Mission régionale d'autorité environnementale

**Avis sur le projet de parc solaire
sur la commune de Sallèles-d'Aude (Aude)**

N° Saisine : 016258/A P

Date : 1^{er} juin 2026

Figure 2 : plan de masse du projet

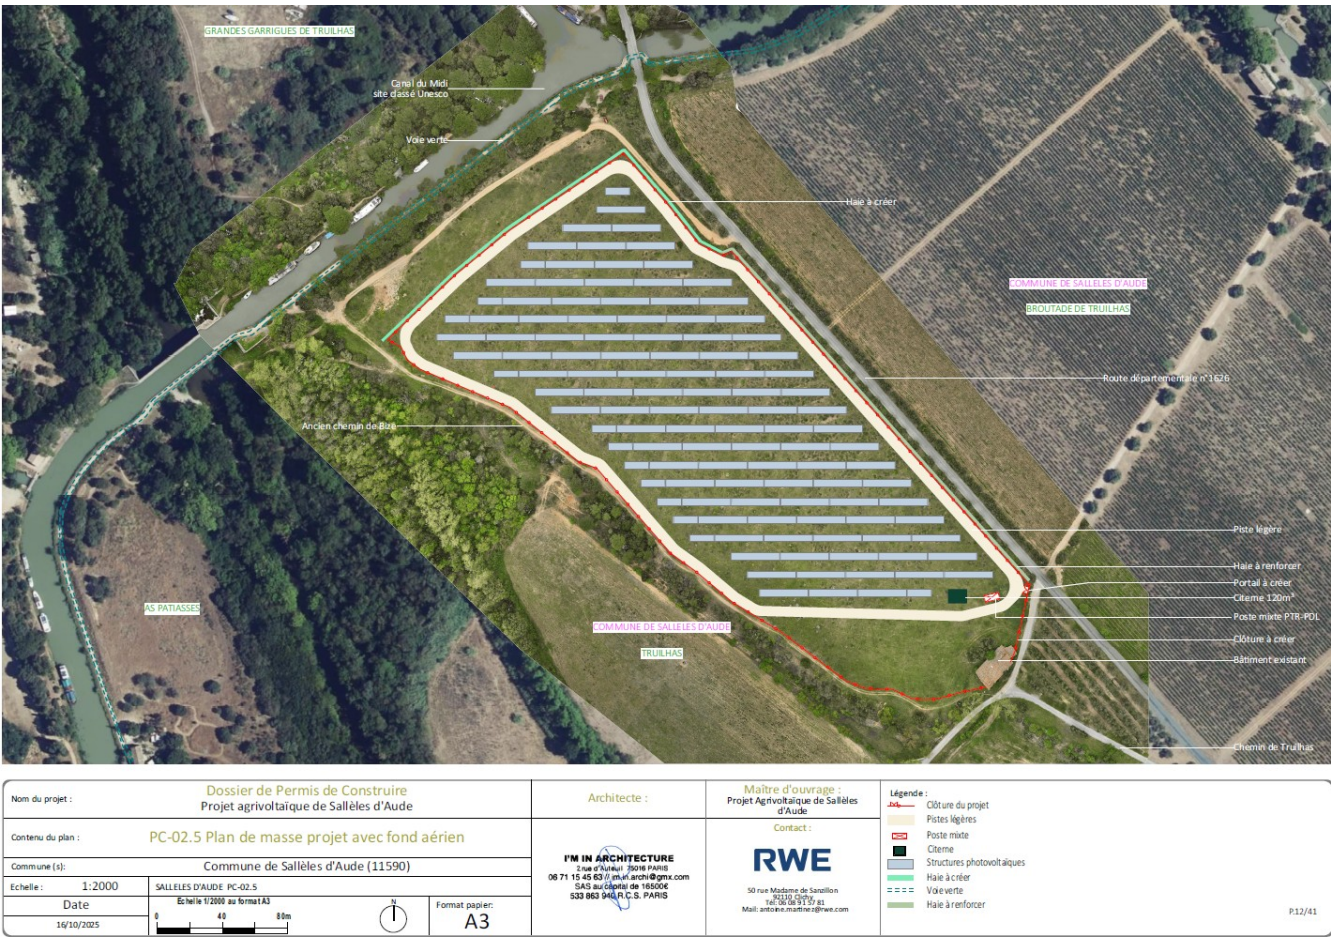
Le projet est en zone sensible du canal du Midi, à 23 m le long de sa limite nord (figure 2).

La proximité immédiate avec le bien UNESCO canal du Midi et la jonction génère des impacts visuels et des co-visibilités, malgré le recul observé par le projet au nord et la présence de la trame boisée existante. Le projet a recueilli un avis défavorable du pôle canal de la DREAL (avis du 16/03/2026), qui souligne « qu'il persiste un impact paysager non négligeable sur les paysages alentour et en particulier pour ceux déterminants qui entourent le Canal » et que « la réalisation d'équipements industriels dans cette partie de la zone sensible, à proximité immédiate du site classé des « Paysages du Canal du Midi », est de nature à dégrader les paysages pittoresques remarquables en plaine qui le caractérisent, elle est donc inopportune et incompatible avec la préservation et la valorisation des paysages du bien UNESCO ». La MRAe souscrit à cette analyse.

Figure 3: synthèse des enjeux naturalistes

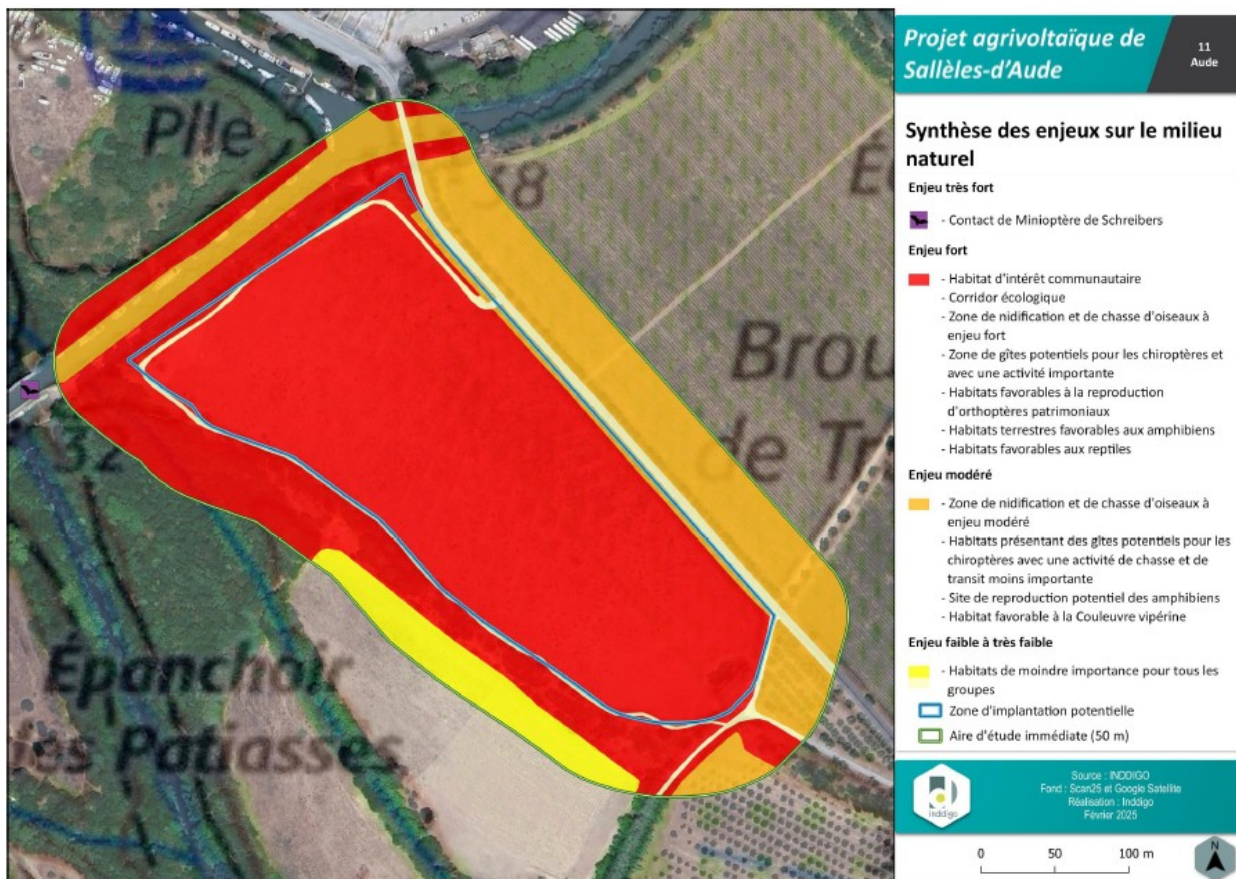
L'étude identifie des enjeux « forts » pour de très nombreuses espèces protégées observées sur le site (oiseaux, chauves-souris, reptiles, insectes) et leurs habitats de reproduction et d'alimentation, qui couvrent la totalité de l'aire d'étude (cf. figure 3).

La MRAe considère que ces enjeux ne sont pas pleinement pris en compte dans le dimensionnement des mesures environnementales proposées et que les impacts résiduels sur la faune sont sous-estimés. Aucune compensation n'est proposée. La MRAe estime donc que la réglementation relative à la stricte protection des espèces n'est pas respectée.

La MRAe recommande de justifier le choix du site d'implantation du projet photovoltaïque, en démontrant par une approche comparée multi-critères de différents sites possibles pouvant accueillir le même projet de mêmes caractéristiques, à l'échelle des autres parcelles agricoles de la SAU de ces exploitants, que le choix est bien celui de moindre impact environnemental, y compris en regard des effets cumulés, dans le respect de la séquence « éviter, réduire, compenser ». À défaut, le site d'implantation devra être reconsidéré.
